新竹縣政府工程查核代表照片表

工程名稱：110 年新竹縣芎林鄉特色公園公四水霧自然遊戲場設置工程

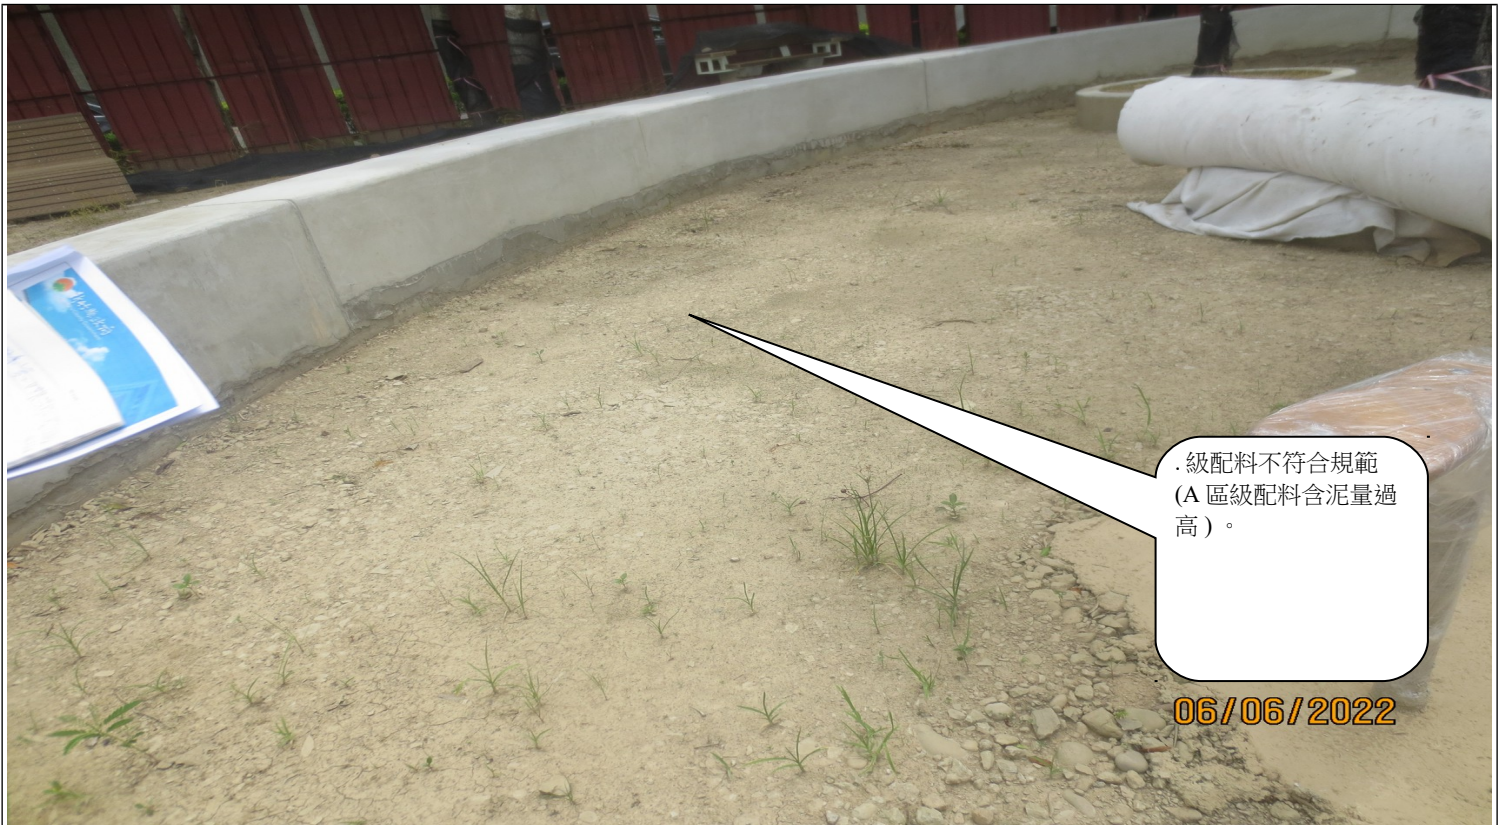
級配料不符合規範(A 區級配料含泥量過高)。

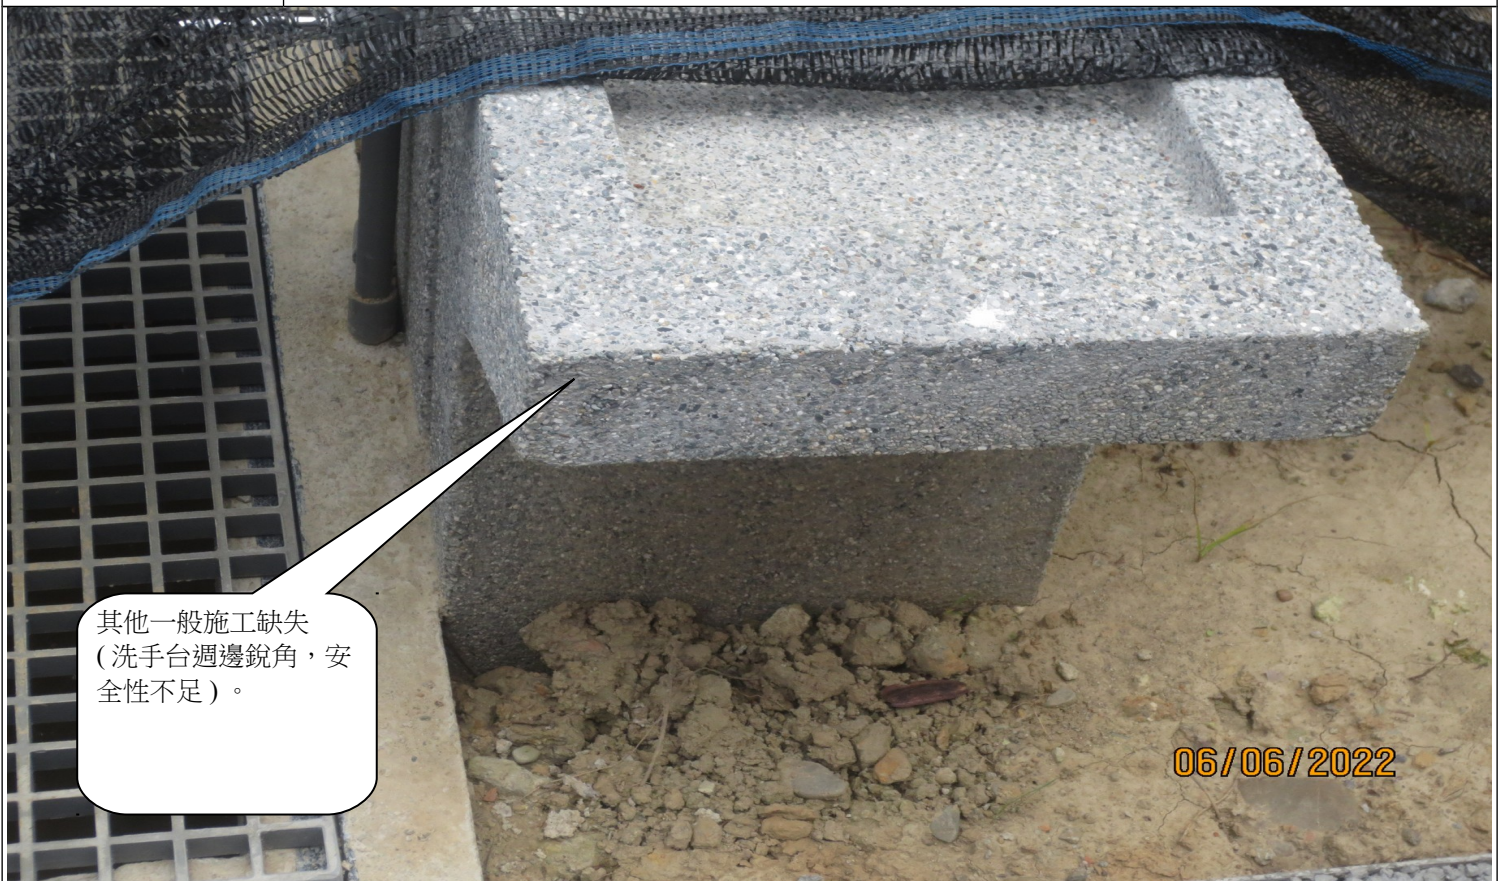
說明	其他一般施工缺失(洗手台週邊銳角，安全性不足)。
----	--------------------------

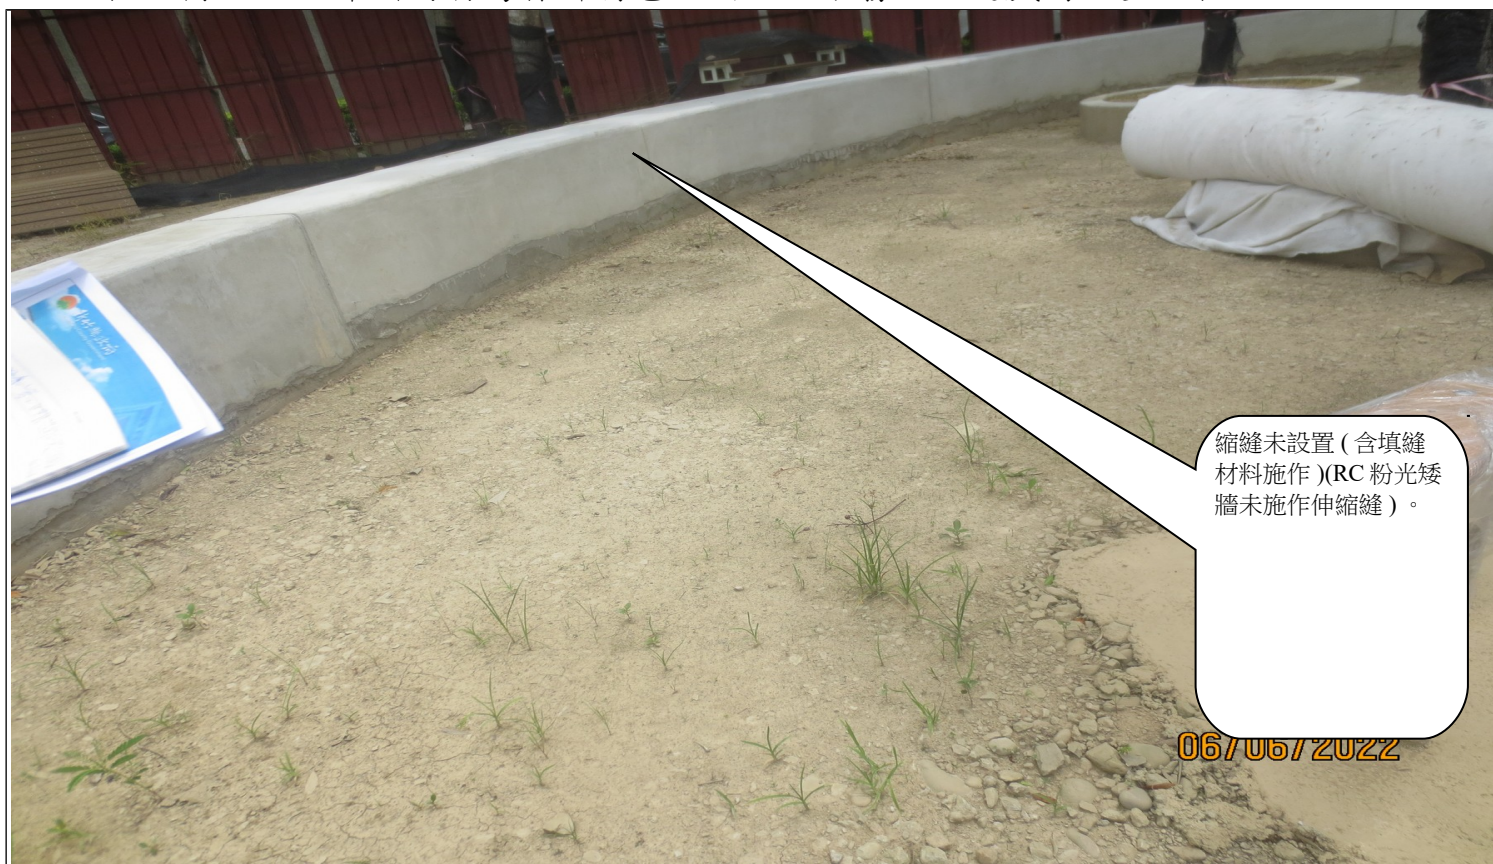
縮縫未設置(含填縫材料施作)(RC 粉光矮牆未施作伸縮縫)。

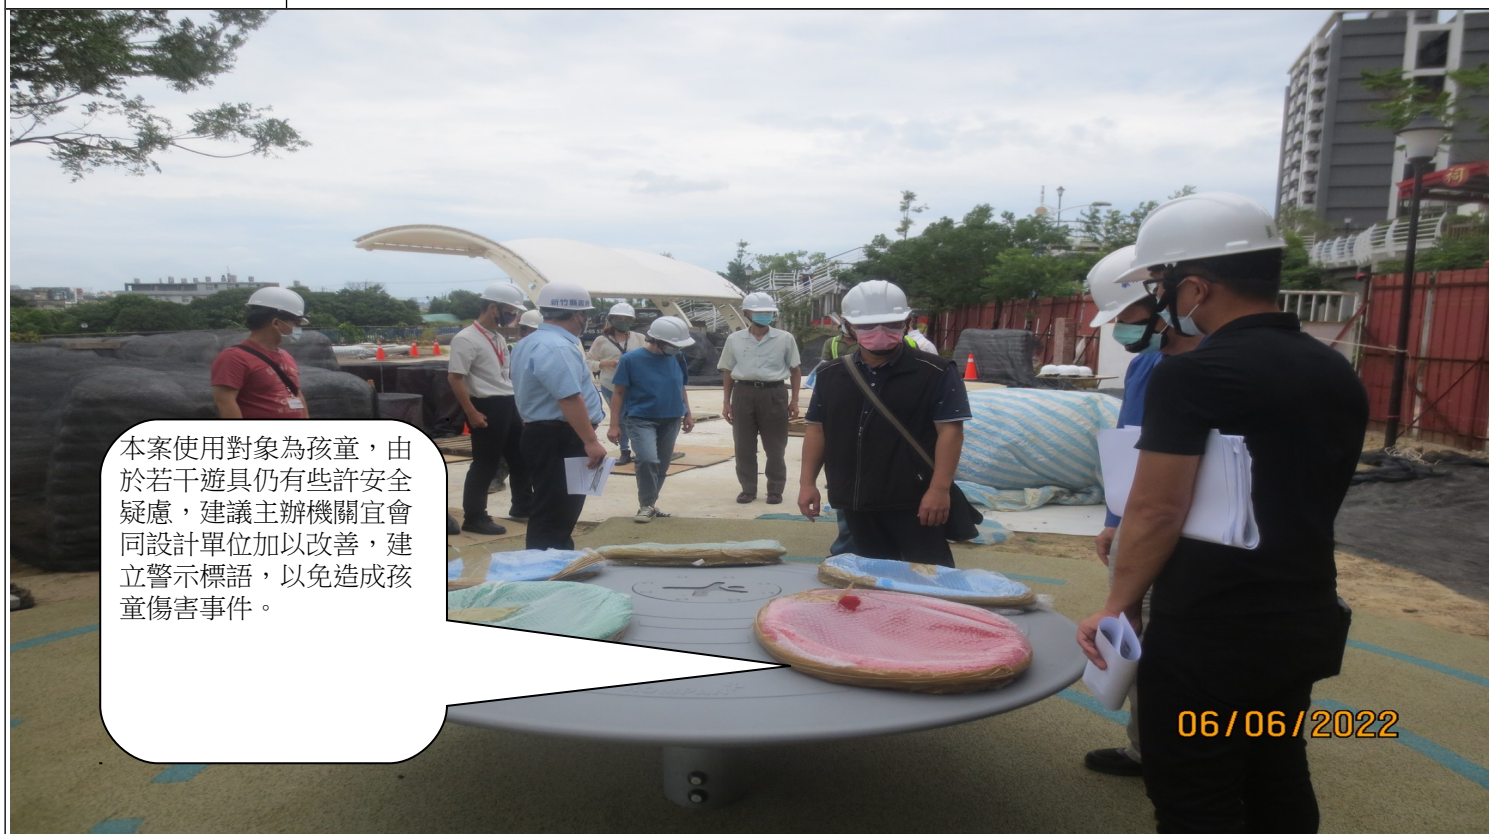
植栽支架固定綁紮高度及方式不符規範。
